Dotyczy: przetargu nieograniczonego nr ZPO.271.9.2019 na „**Uzupełnienie infrastruktury rekreacyjnej i społeczno-kulturalnej w Wólce Gościeradowskiej**”.

Zamawiający na podstawie art. 38 ust. 2 ustawy z dnia 29 stycznia 2004 r. Prawo zamówień publicznych udziela odpowiedzi i wyjaśnień na pisemne zapytanie wykonawców dotyczące treści SIWZ:

**PRZYKŁADOWY PRZEKRÓJ
STANOWISKA WĘDKARSKIEGO**

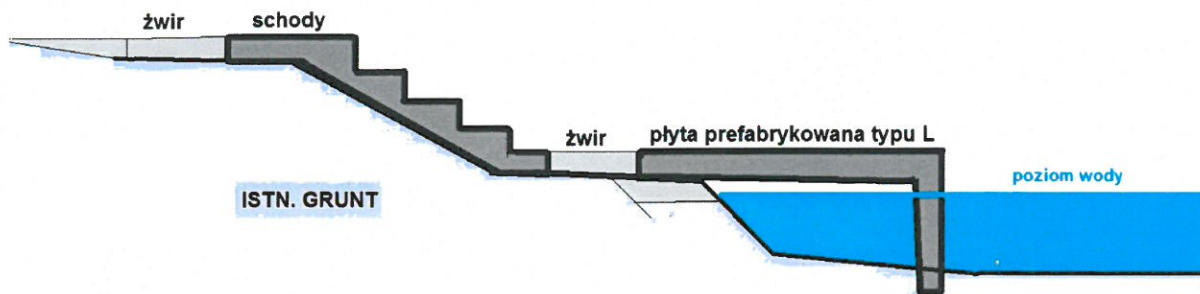
W odniesieniu do zakresu prac związanych z wykonaniem stanowisk wędkarskich prosimy o udostępnienie dokumentacji technicznej szczegółowo opisującej sposób wykonania stanowisk. Na podstawie szacunkowych informacji wynikających ze szkicu sytuacyjnego Wykonawca nie jest w stanie oszacować kosztów wykonania tego elementu zamówienia, tym bardziej, że brakuje jakichkolwiek wytycznych Zamawiającego oraz niezbędnego projektu. Zwracamy uwagę, iż część stanowisk jest usytuowana w wodzie a część na nasypach w związku z czym tym bardziej istotne jest doprecyzowanie sposobu wykonania robót. Zgodnie z zapisami art. 29 ust. 1 ustawy Prawo zamówień publicznych - w sposób jednoznaczny i wyczerpujący, za pomocą dostatecznie dokładnych i zrozumiałych określeń, uwzględniając wszystkie wymagania i okoliczności mogące mieć wpływ na sporządzenie oferty.

Stanowiska wędkarskie wykonane z elementów prefabrykowanych w kształcie lit. „L” należy lokalizować w miejscu istniejących o wymiarach zgodnie z opisem w przedmiarze robót i dokumentacji gdzie krótszy bok będzie ustawiony pionowo w wodzie stanowiąc jednocześnie podporę stanowiska a bok dłuższy (poziomy) oparty na gruncie stanowił będzie nawierzchnię stanowiska wędkarskiego. Jedno stanowisko wędkarskie składa się z dwóch jednakowych elementów ustawionych obok siebie.
